INFORME TÉCNICO ARQUITECTÓNICO STHV-DMGT-AH-A-2021-085  
PROYECTO DEFINITIVO DE REHABILITACIÓN  
“ECO MUSEO BIBLIOTECA”

En atención al Oficio Nro. STHV-2021-2838-E, ingresado a esta Secretaría con fecha 09 de septiembre de 2021, mediante el cual el Arq. Juan Francisco Cazorla, en calidad de profesional encargado del proyecto en el predio N°1782, solicita la revisión del proyecto definitivo de rehabilitación denominado “ECO MUSEO BIBLIOTECA”, al respecto se emite el siguiente informe técnico:

Imagen 9. Forma de Ocupación del Suelo.  
Fuente: Memoria Arquitectónica, 2021.

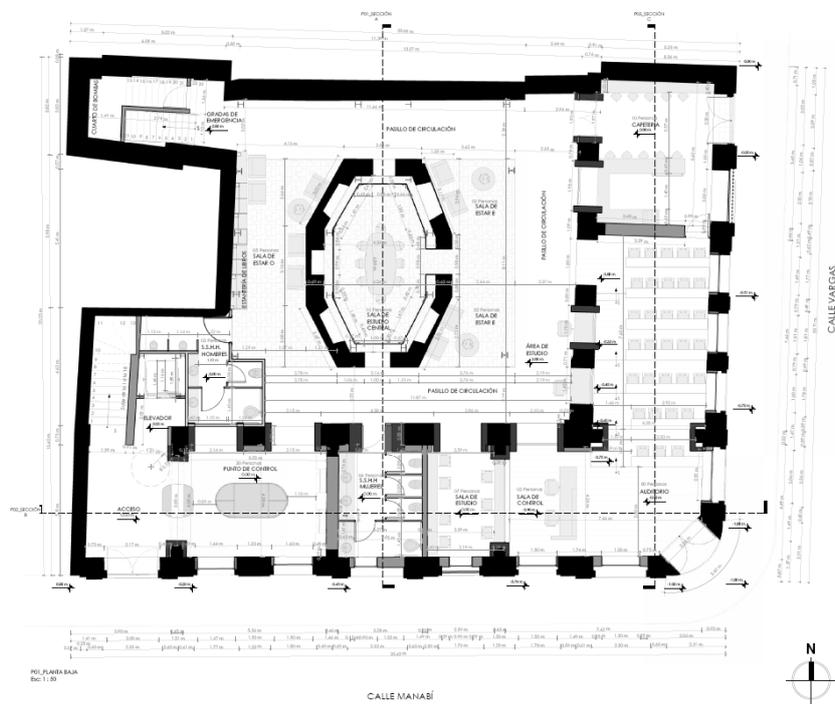
- Con respecto a la forma de ocupación del predio N°1782, el Informe de Regulación Metropolitana (IRM), la forma de ocupación del suelo es (H): Áreas Históricas.
- El predio cuenta con dos frentes, y de acuerdo con lo que su zonificación le permite, la edificación propuesta se levanta a línea de fábrica hacia las calles Manabí y Vargas. Es adosada en todas sus colindancias.
- Debido a que el diseño arquitectónico responde a una tipología de implantación original, razón por la cual la implantación del proyecto no cumple con los retiros obligatorios según la zonificación asignada.
